Dotazy na akci: „ **Chrastava – oprava fasády, Školní ul., č.p. 125**“

MÍSTO STAVBY: Chrastava, Školní ulice		
STAVEBNÍK: MBD Chrastava		
KRESLIL: Ing. Daniel Fadrhonc		
Okna - Školní č.p. 125	Datum	01/2017
	Formát	1 x A4
	Měřítko	1:25
Zaměřené otvory - pohled z vnější strany

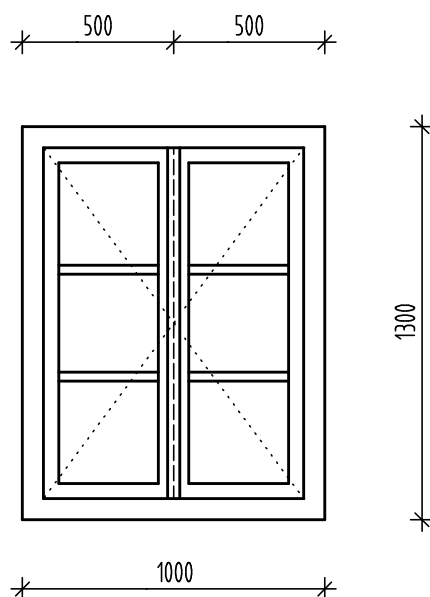
3. Žádáme o přesnou specifikaci nových dřev. oken, vč. barevného řešení.

**Viz grafická příloha.**

Barva: slonová kost

Materiál: dřevo

Přesná specifikace tvaru okna, barvy a jeho členění bude upřesněna po dohodě s referentem NPÚ.

Pozice č. 1 - dvojsklo - ditherm

Pozice č. 2 - jednosklo
